# **Umweltverträglichkeitsprüfung**

**WEB Windenergie AG und Windkraft Simonsfeld AG;  
Windpark Dürnkrut IV**

## **ANHANG II**

**FACHLICHE AUSEINANDERSETZUNG MIT DEN  
EINGELANGTEN STELLUNGNAHMEN/EINWENDUNGEN**

Abbildung 1: Raumnutzung immatürer Kaiseradler (n=58), Abbildung entnommen aus Stellungnahme BirdLife Österreich.

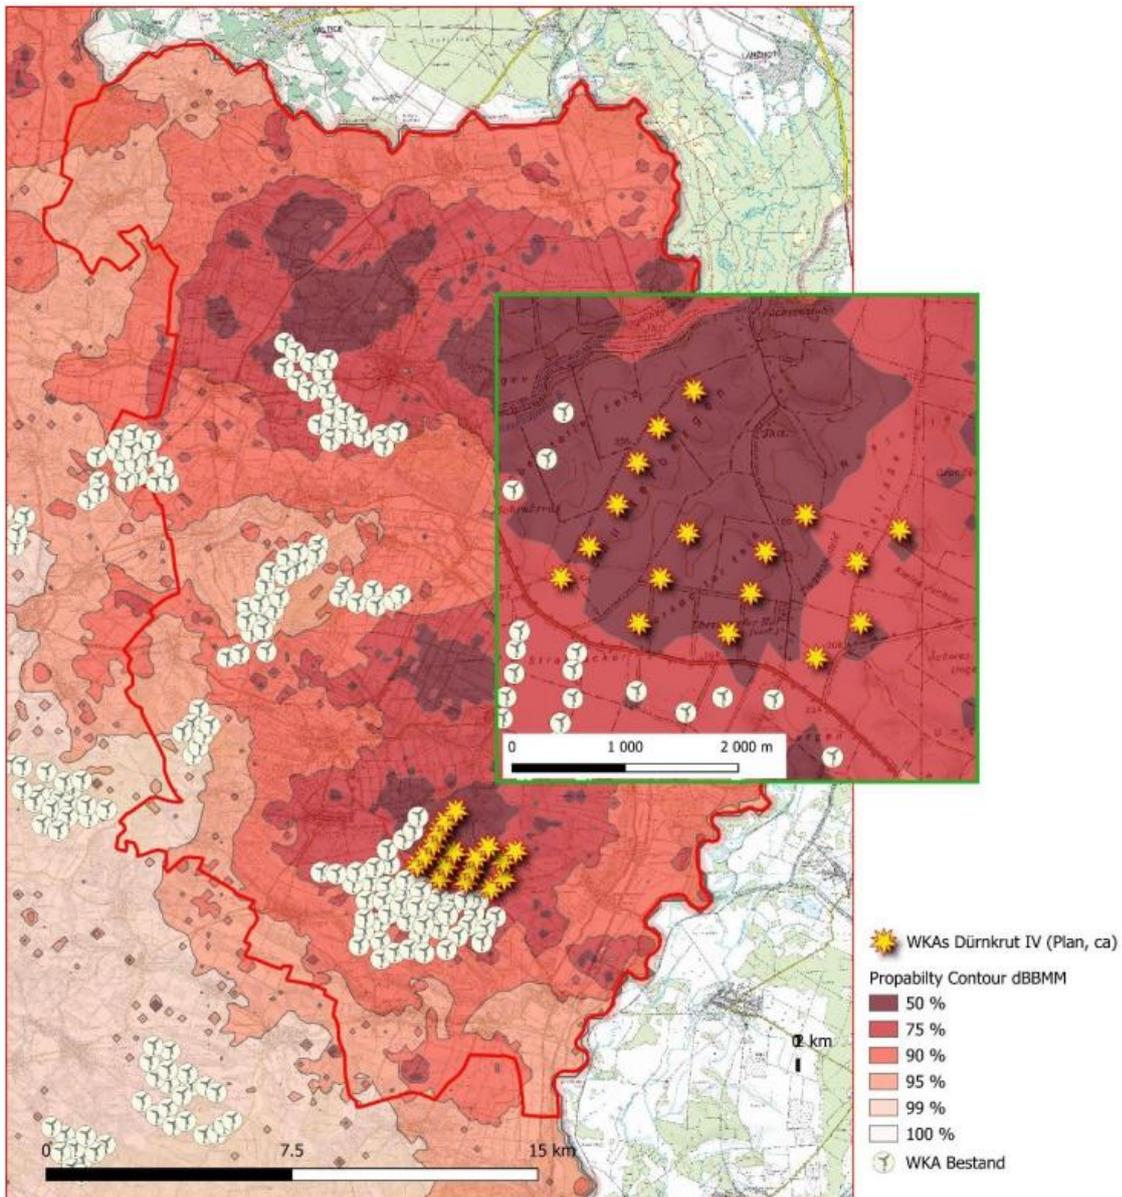
Lt. BirdLife Österreich (BL-Ö) wird das Gebiet von zumindest 5 Revier-Paaren der Art genutzt. Lt. Einschätzung von Artexperten handelt es sich dabei um das auch auf slowakischer Seite ansässige Brutpaar. Durch das Vorhaben ist ein Schutzgut des ESG Zahorske Pomoravie „mit hoher Wahrscheinlichkeit direkt betroffen“. Zusätzlich nutzt auch eine unbestimmte Anzahl immaturer Individuen das Gebiet intensiv.

Da Kollisionen mit Windkraftanlagen die häufigste dokumentierte Todesursache für Kaiseradler in Österreich darstellen, „muss aufgrund der hohen Nutzungsdichte von einem klar erhöhten Kollisionsrisiko im Projektgebiet ausgegangen werden“.

Es geht auch aus den Einreichunterlagen plausibel hervor, dass das Projektgebiet regelmäßig von Kaiseradlern genutzt wird. Aus der in der Stellungnahme dargelegten Grafik ist eine erhöhte Nutzung des Gebietes erkennbar, allerdings stellen diese Werte ein relatives Maß dar und sind damit weder quantifizierbar noch mit den vorliegenden Raumnutzungsdaten des UVE-FB vergleichbar. Unabhängig davon ist zur Vermeidung einer signifikanten Erhöhung des Kollisionsrisikos die Umsetzung des Systems IDF als projektimmanente Maßnahme vorgesehen. Die Wirksamkeit dieser Maßnahmen ist, basierend auf den ersten Ergebnissen der Vorortstudie (REICHENBACH, 2023), gegeben. Zusätzlich wurde seitens des naSV eine Konkretisierung dieser Maßnahme gefordert (vgl. zusätzlicher Auflagenvorschlag betreffend IDF im TGA; siehe dazu auch vorliegende Stellungnahme unten). Auswirkungen auf Individuen, welche, wie von BL-Ö vermutet, auch aus umliegenden ESG stammen, können damit ebenfalls ausgeschlossen werden. Aus sachverständiger Sicht ist damit sichergestellt, dass in der Betriebsphase des WP Dürnkrot IV kein erhöhtes Kollisionsrisiko für den Kaiseradler vorliegt. Zusätzlich werden auch lebensraumverbessernde Maßnahmen im Ausmaß von insgesamt 34 ha vorgeschlagen, welche auch Individuen aus den Schutzgebieten zugutekommen. Für weitere Details wird auf das TGA verwiesen.
